ZMĚNOVÝ LIST pro změny dle § 222 odst. 4 ZZVZ		
	Název stavby:	Rekonstrukce západního vstupního prostranství do areálu Kamencového jezera z ulice Přemyslova a městské pláže, ev.č. d202200327	
	Číslo Změnového listu:	ZL 34	
	Číslo SO/PS:	SO 05	
Název stavebního objektu/provozního souboru:	VSTUPNÍ OBJEKT		
Objednatel:	STATUTÁRNÍ MĚSTO CHOMUTOV	Zhotovitel:	Společnost Kamencové jezero – Přemyslova
Předmět změny:	Změny v SO 05.1 - výplň posuvných vrat, oddělení servrovný		
Iniciátor změny:	Zhotovitel/Objednatel		
Popis změny: (popis předmětu změny, specifikace, zda jde o změny položek, kvality, rozměrů, termínů či dodatečné/neprovedené práce a zdůvodnění pro zařazení do patřičného odstavce § 222 nebo § 100)	Zdůvodnění změny: 1. V ZDS byla posuvná vrata D7 a D7a do skladů 1.01, 1.02 a 1.09 řešena s výplní dřevěným obkladem s mezerami. Dle požadavku provozovatele odsouhlasil Objednatel zajištění neprůhlednosti vrat, aby nebylo možné nahlížet do prostoru skladů z venkovní ho prostoru, z důvodu možného odcizení uložené techniky a materiálu. 2. Dle ZDS je servrovna pro datové rozvody umístěna v místnosti 1.09, není nijak oddělena od prostoru skladu. Dle požadavku správce datových rozvodů AD

PŮDORYS 1.NP

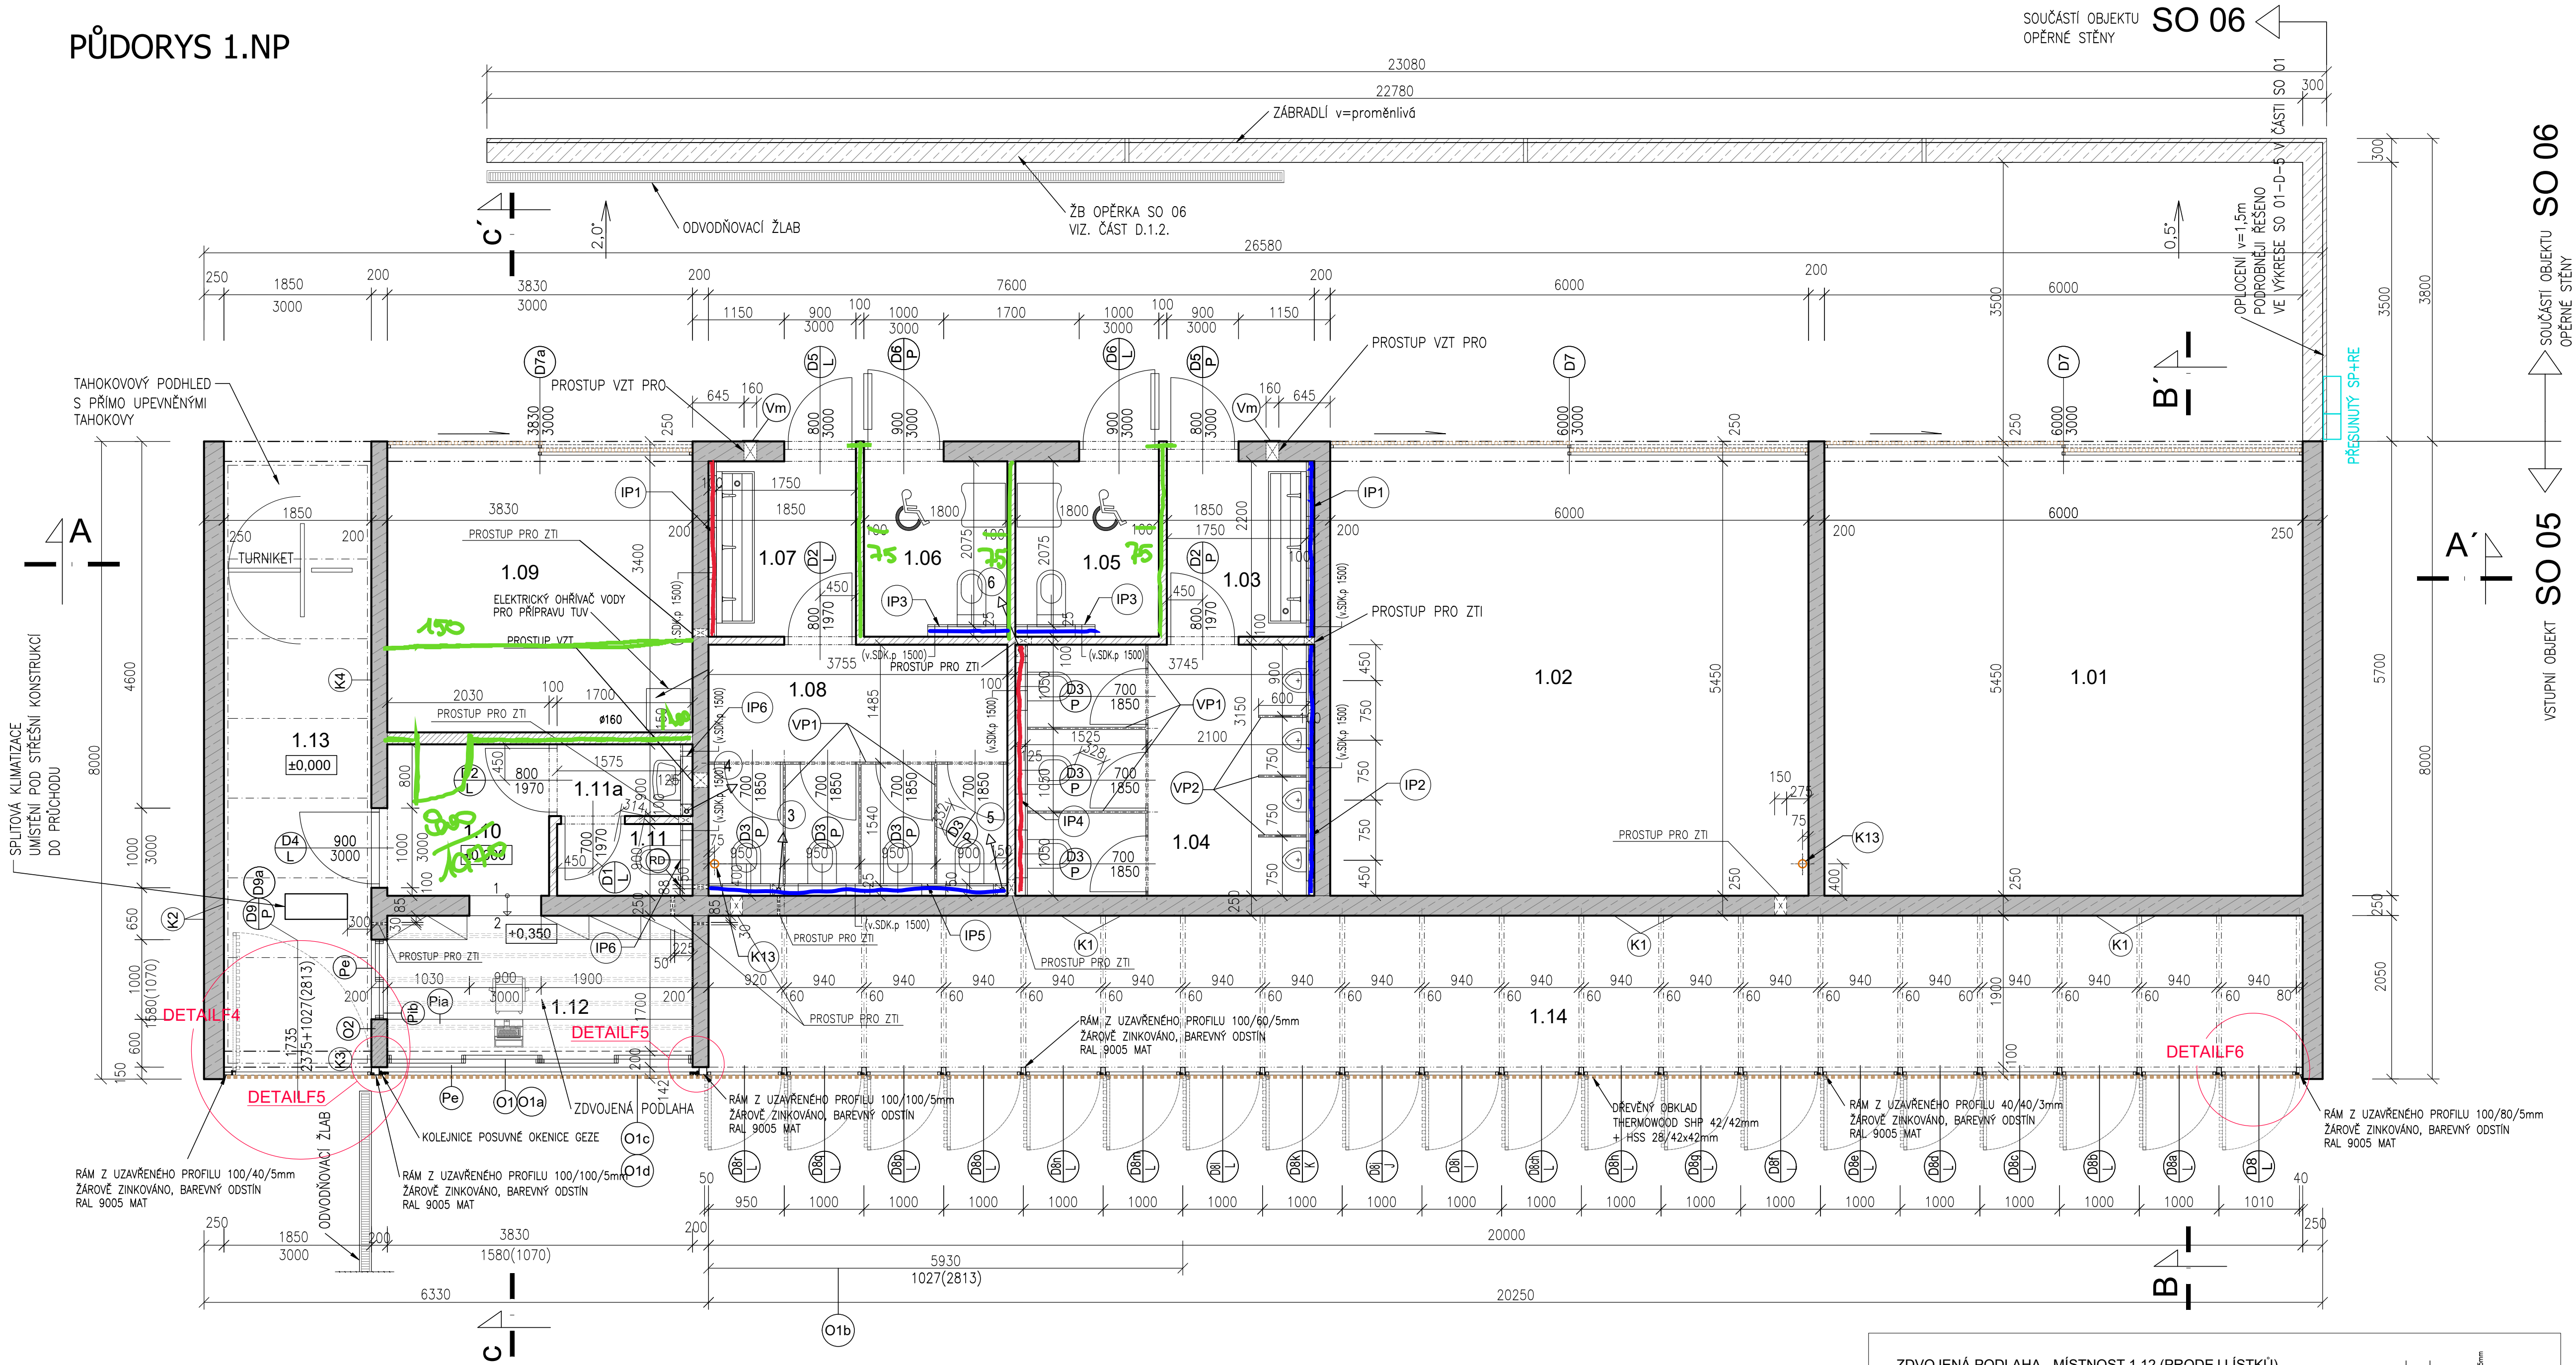
1. Neprůhlednost vrat do skladu přidáním překližky
2. Příčka v místnosti 1.09 z hlediska klimatických podmínek a ochrany a krytí datových rozvodů
3. Upřesnění výztuže stropu a stěn
4. Epoxidová stěrka podlah

1. Ve výkazu výměr chybí separační fólie na podlahách mezi polystyrenem a betonovou mazaninou. Tato fólie je nutná pro odseparování a ochránění polystyrenu před pokládkou betonové mazaniny.
2. V ZDS jsou zakresleny Stěny předsazené ze sádrokartonových desek místností č. 1.04 a 1.07, chybí ovšem ve výkazu výměr. Chybějící části jsou červeně vyznačeny v přiložené PD změny.

SCHÉMA STŘÍHÁNÍ SÍTÍ

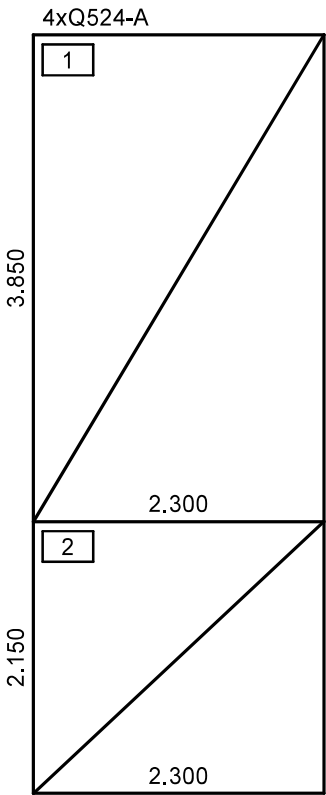
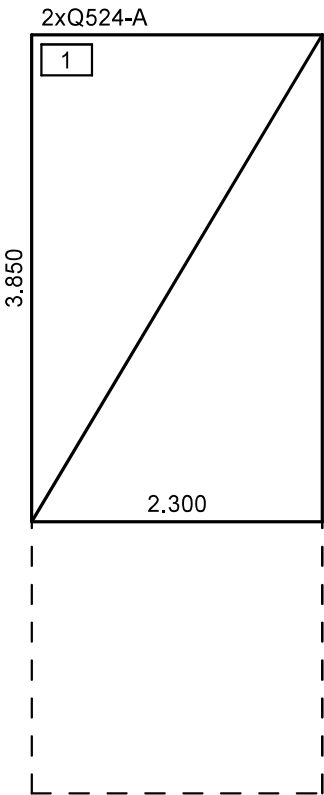
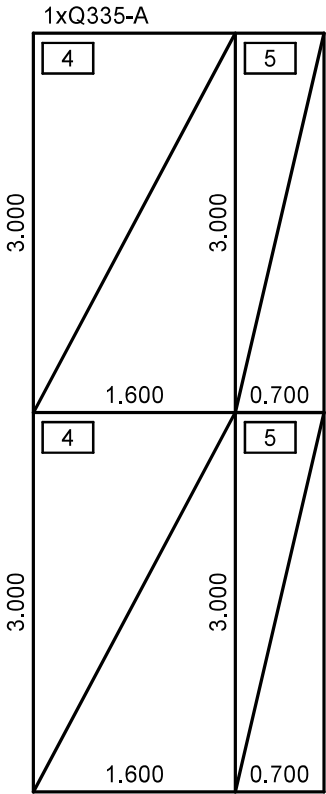
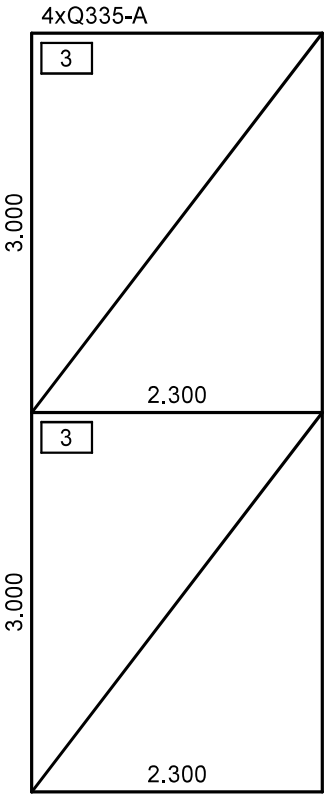
úprava výztuže výkresy výztuže střechy – ve výkresu D.1.2.12 byla nepopsaná výztuž položka 5 – 27ks d14

tato výztuž bude položena v dolní výztuži výkres D.1.2.11v oblastech , kde je již položená výztuž položka 2- 48ks d10
v oblasti se 30ks d10 bude položeno 17ks d14
ve 2 oblastech s 9ks d10 bude položeno 5ks d14

stejně bude rozmístěna výztužd14, která byla nově objednána jako doplnění rozdílu položky 2 z profilu d8 na d10 – výkres s výztuží d10 byl aktualizací výkresu s výztuží d8
